**INFORME DE HITO DE CONTROL
N° 034-2024-OCI/5568-SCC**

“MEJORAMIENTO DE LA CARRETERA EMP.PE-3SD (DV SALCABAMBA)-
DV SAN JUAN DE PALTARUMI-SALCABAMBA-NVA ESPERANZA-
SURCUBAMBA-TINTAY-PTO SAN ANTONIO; EMP HV-101-DV SAN
MARCOS DE ROCCHAC-HUARI; EMP.PE-3SD (DV JABONILLO)-
COLCABAMBA-DV CALLQUI-EMP.PE-3SD (MILPO); EMP HV-102 (DV
JABONILLO)-LLOCCE HUANTACCERO-EMP HV-102 (CHAUQUIMARCA);
EMP.PE-3SD-EMP. HV-102 (COLCABAMBA)-CAMPO ARMINO-PICHIU,
POR NIVELES DE SERVICIO; DISTRITO DE DANIEL HERNÁNDEZ -
PROVINCIA DE TAYACAJA - DEPARTAMENTO DE HUANCVELICA”

**HITO DE CONTROL N° 4 – AVANCE DE EJECUCIÓN DEL SERVICIO DE
GESTIÓN Y CONSERVACIÓN VIAL AL SECTOR I – FEBRERO 2024**

LIMA, 19 DE MARZO DE 2024

Panel fotográfico n.º 3
Falta de limpieza en puentes

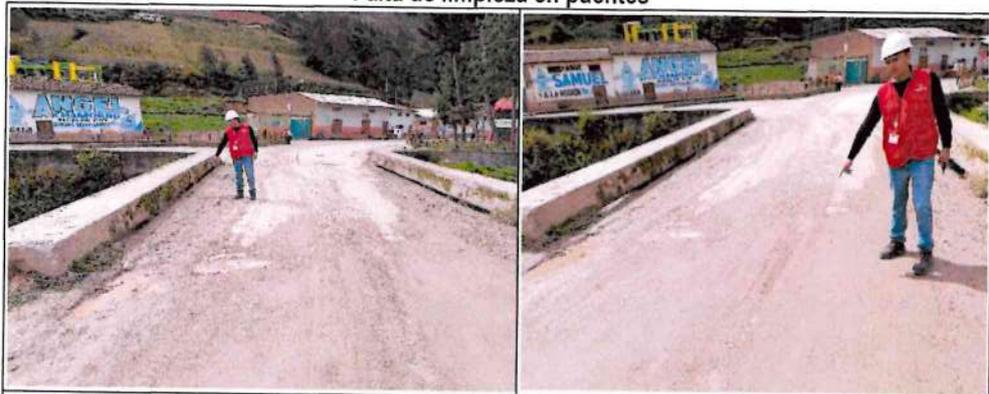
Comentario: En el tramo 1, km 2+600, se observó material sedimentado sobre el tablero del puente; asimismo, moho sobre la superficie de las vigas de concreto, finalmente, las juntas de dilatación obstruidas.

Al respecto, los indicadores de niveles de servicio del Plan de Conservación (Conservación rutinaria antes del mejoramiento), en relación a puentes establecen que los puentes deben estar limpios y libres de obstáculos en juntas, apoyos y drenajes, y limpio en zonas aledañas.

Panel fotográfico n.º 6
Sectores con presencia de derrumbes

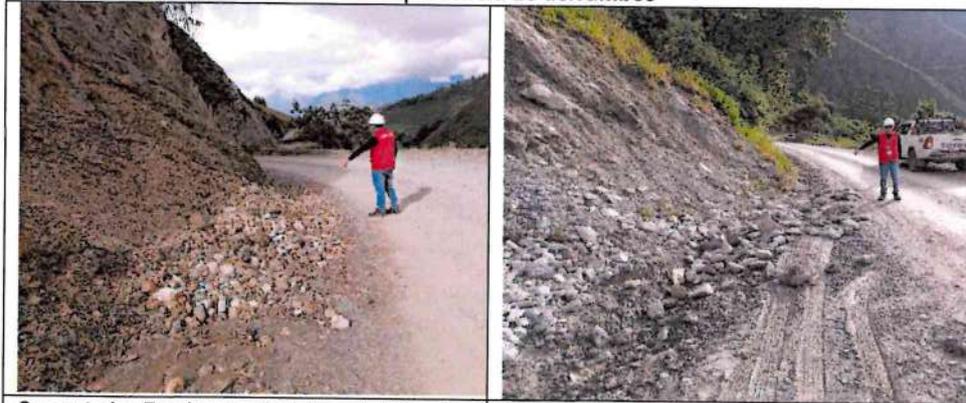
Comentario: En el tramo 1, del km 5+380 al km 5+390, se observó derrumbe de piedras y material suelto sobre la cuneta y parte de la calzada.

Al respecto, los indicadores de niveles de servicio del Plan de Conservación, establecen que la calzada y bermas deben estar siempre limpias, libre de materiales finos (tipo suelo o granular, granos u otros) u obstáculos (materiales de derrumbes, vegetación caída, etc.), que afecten la seguridad del tránsito o el escurrimiento de aguas superficiales; afectando el confort y la seguridad de los usuarios.

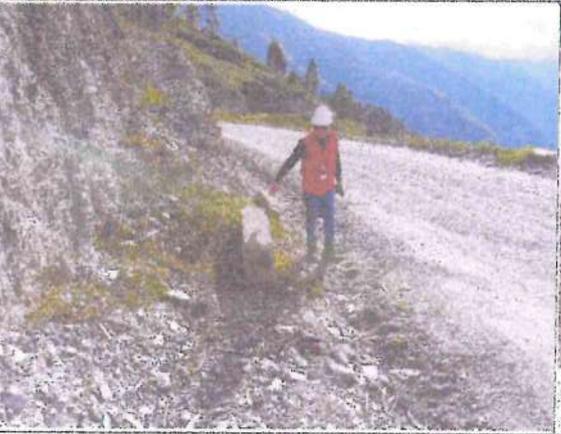
Comentario: Se observa en el tramo 2, km 7+910 alcantarilla colmatada con sedimentos, que obstaculizan el libre tránsito de aguas superficiales.

Comentario: Se observa en el tramo 2, km 8+560 alcantarilla colmatada con sedimentos y vegetación (ramas y hojas secas), que obstaculizan el libre tránsito de aguas superficiales.

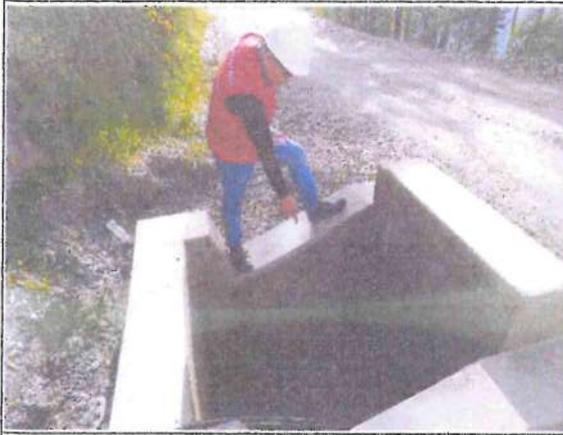
Comentario: Se observa en el tramo 2, km 9+048 alcantarilla colmatada con sedimentos, que obstaculizan el libre tránsito de aguas superficiales.

Comentario: Se observa en el tramo 2, km 9+320 alcantarilla colmatada con sedimentos que obstaculizan el libre tránsito de aguas superficiales.

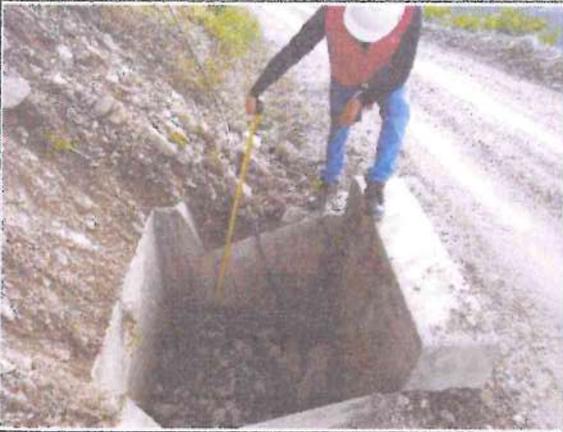
Comentario: Se observa en el tramo 2, km 9+690 alcantarilla colmatada con sedimentos que obstaculizan el libre tránsito de aguas superficiales.

Comentario: Se observa en el tramo 2, km 10+890 alcantarilla totalmente colmatada con piedras y sedimentos finos, que obstaculizan el libre tránsito de aguas superficiales.

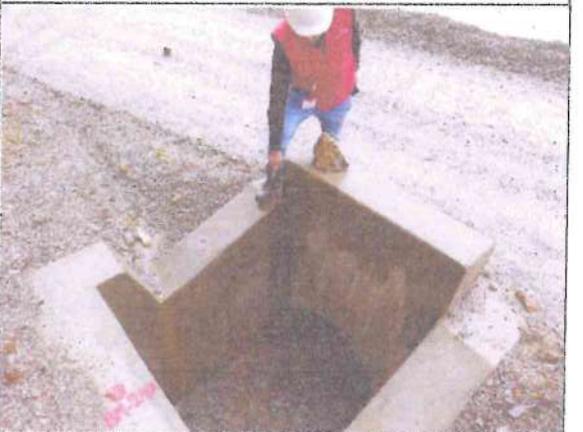
Comentario: Se observa en el tramo 2, km 11+416 alcantarilla colmatada con sedimentos finos que obstaculizan el libre tránsito de aguas superficiales.

Comentario: Se observa en el tramo 2, km 11+620 alcantarilla totalmente colmatada con sedimentos y vegetación crecida, que obstaculizan el libre tránsito de aguas superficiales.

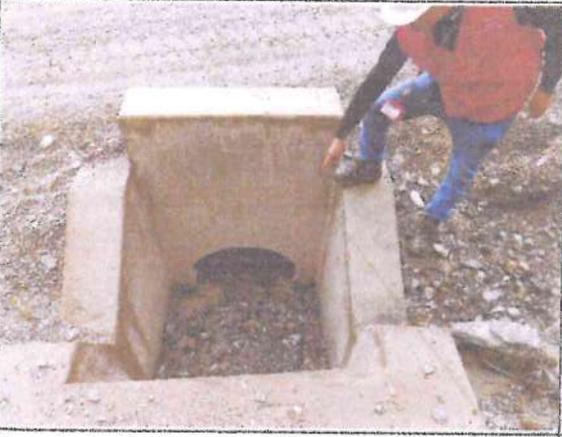
Comentario: Se observa en el tramo 2, km 17+140 alcantarilla colmatada con sedimentos y vegetación, que obstaculizan el libre tránsito de aguas superficiales

Comentario: Se observa en el tramo 2, km 18+96 alcantarilla colmatada con sedimentos, que obstaculizan el libre tránsito de aguas superficiales.

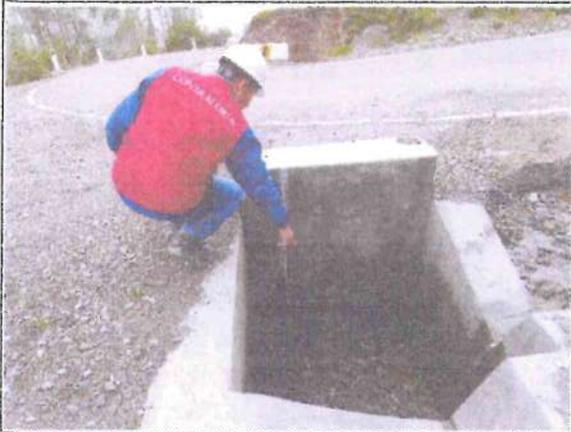
Comentario: Se observa en el tramo 2, km 39+0 alcantarilla totalmente colmatada con sedimentos y vegetación crecida, que obstaculizan el libre tránsito de aguas superficiales.

Comentario: Se observa en el tramo 3, km 53+520 se observa grietas de aproximadamente 2cm de ancho, en la estructura de salida de la alcantarilla.

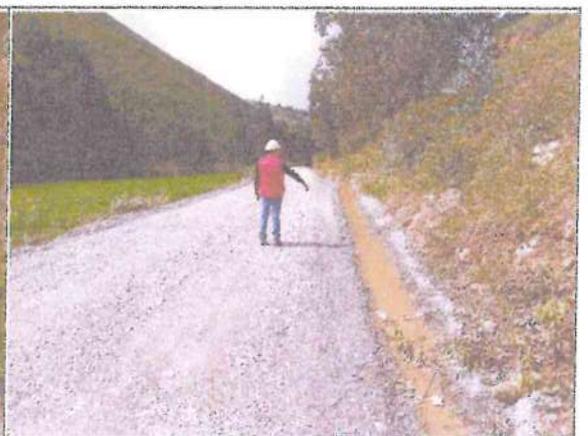
Comentario: Se observa en el tramo 1, del km 0+860 hasta el km 0+920, agua empozada en la cuneta.

Comentario: Se observa en el tramo 1, del km 1+200 hasta el km 1+224, agua empozada en la cuneta, asimismo, material orgánico dentro de la sección.

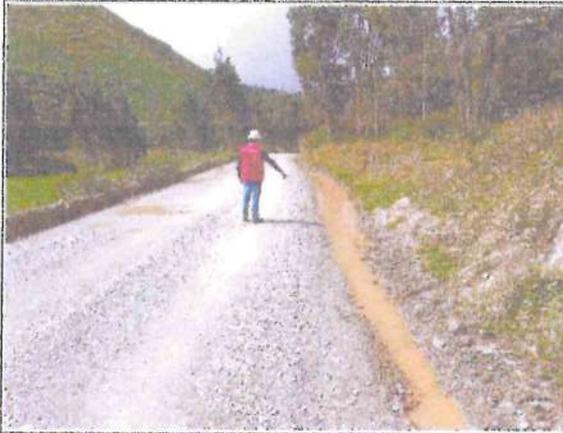
Comentario: Se observa en el tramo 1, del km 1+240 hasta el km 1+270, agua empozada en la cuneta.

Comentario: Se observa en el tramo 1, del km 1+680 hasta el km 1+720, la cuneta colmatada con material sedimentado, asimismo, vegetación crecida dentro de la sección.

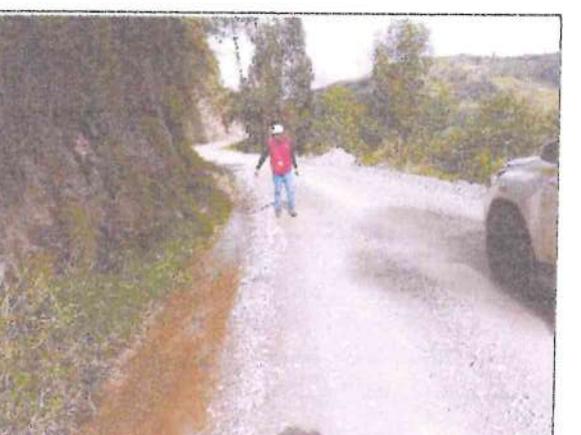
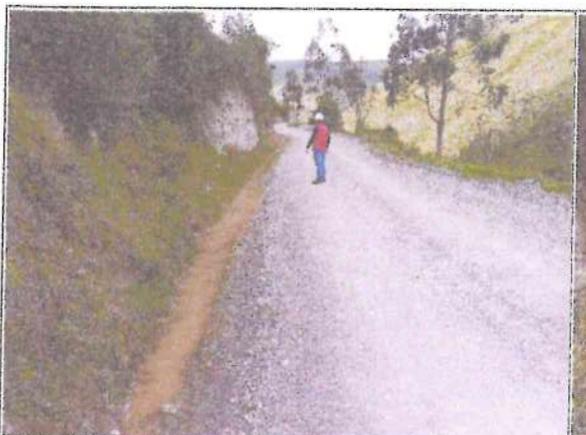
Comentario: Se observa en el tramo 1, del km 3+240 al km 3+280, agua empozada en la cuneta, la misma que está socavando parte de la calzada de la vía; asimismo, presencia de piedras producto de derrumbes.

Comentario: Se observa en el tramo 1, del km 3+340 al km 3+360, agua empozada en la cuneta, asimismo presencia de piedras y vegetación crecida dentro de la sección.

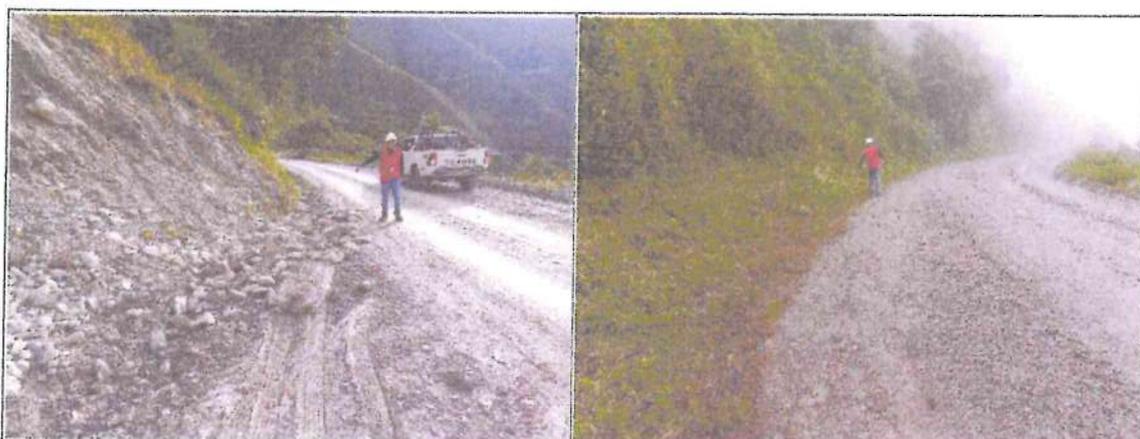
Comentario: Se observa en el tramo 2, del km 7+100 al km 7+120, piedras y material suelto sobre la sección de la cuneta.

Comentario: Se observa en el tramo 2, del km 7+980 al km 8+100, vegetación crecida dentro de la sección de la cuneta.

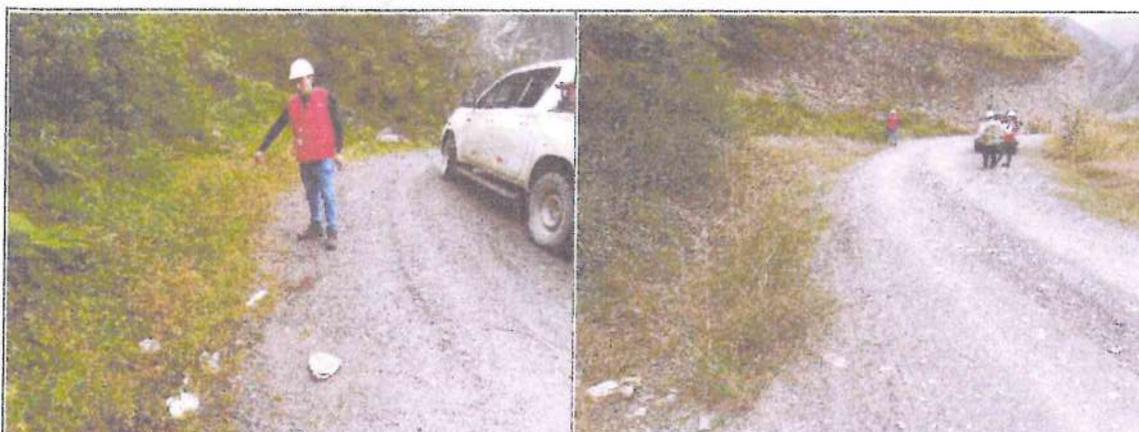
Comentario: Se observa en el tramo 2, del km 12+260 al km 12+300, derrumbe de piedras fraccionadas y material suelto sobre la cuneta.

Comentario: Se observa en el tramo 2, del km 16+440 al km 16+460, la cuneta colmatada de material sedimentado, además, vegetación crecida dentro de la sección de la cuneta.

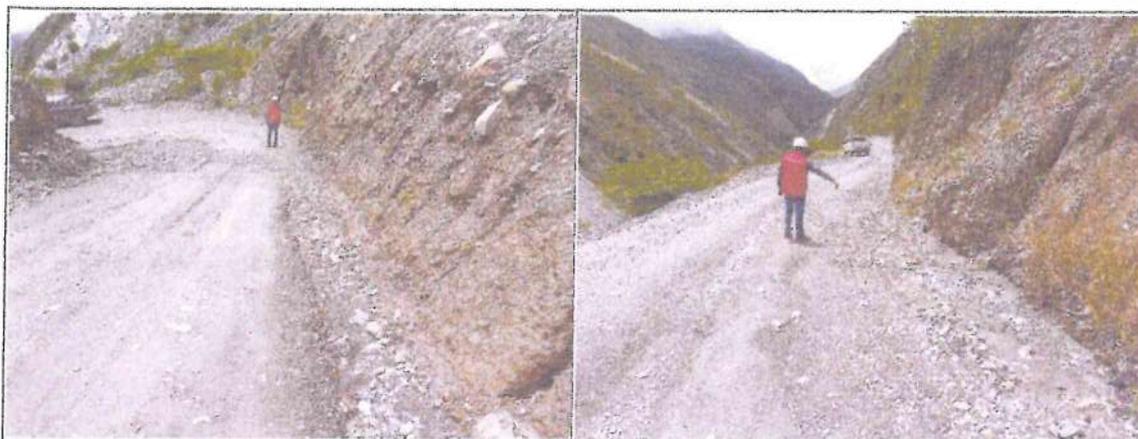
Comentario: Se observa en el tramo 2, del km 21+535 al km 21+600, vegetación crecida dentro de la sección de la cuneta.

Comentario: Se observa en el tramo 2, del km 22+420 al km 22+260, la cuneta colmatada con material sedimentado, haciendo que el flujo del agua se desvíe hacia la calzada, observándose surcos erosivos sobre la calzada.

Comentario: Se observa en el tramo 2, del km 22+940 al km 23+40, la cuneta colmatada con material fino y granular.

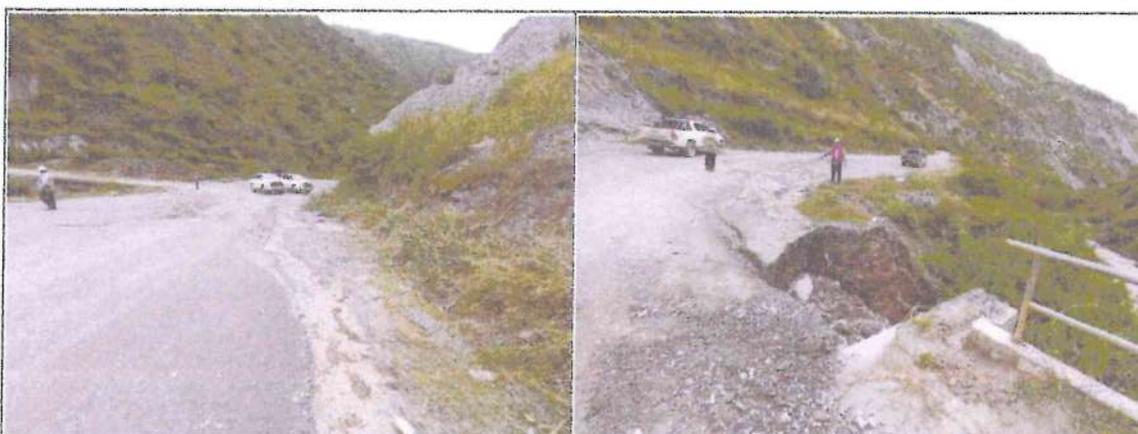
Comentario: Se observa en el tramo 2, del km 23+480 al km 23+800, colmatación de la cuneta con material sedimentado, desviando el flujo del agua y formando surcos erosivos sobre la calzada, finalmente escurriendo hacia el otro margen de la vía y erosionando el talud inferior.

Comentario: Se observa en el tramo 2, del km 23+880 al km 23+960, cuneta colmatada con material sedimentado, además, vegetación crecida en la sección de la cuneta, asimismo, producto de la colmatación, se observa que el flujo del agua se desvió hacia la calzada, verificándose surcos erosivos que se dirigen hacia el puente, socavando la cimentación del estribo.

3. Respecto a los puentes

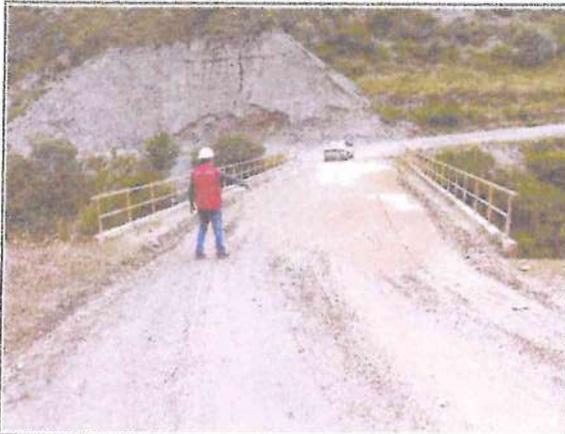
Comentario: Se observa en el tramo 1, km 2+600, material sedimentado sobre el tablero del puente, asimismo, moho sobre la superficie de las vigas de concreto, finalmente, las juntas de dilatación obstruidas.

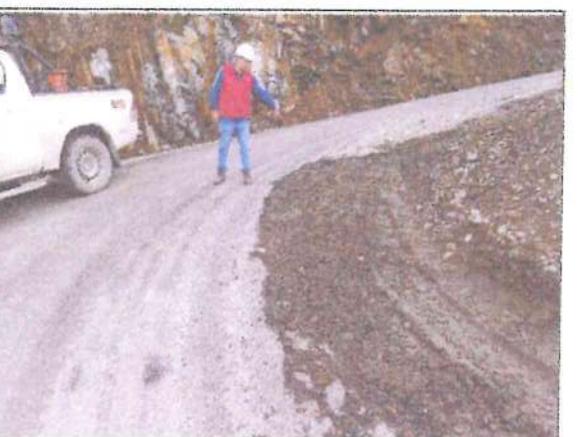
Comentario: Se observa en el tramo 3, del km 63+320 al km 63+326, un desprendimiento de borde de una longitud de 6m y un ancho de 2m.
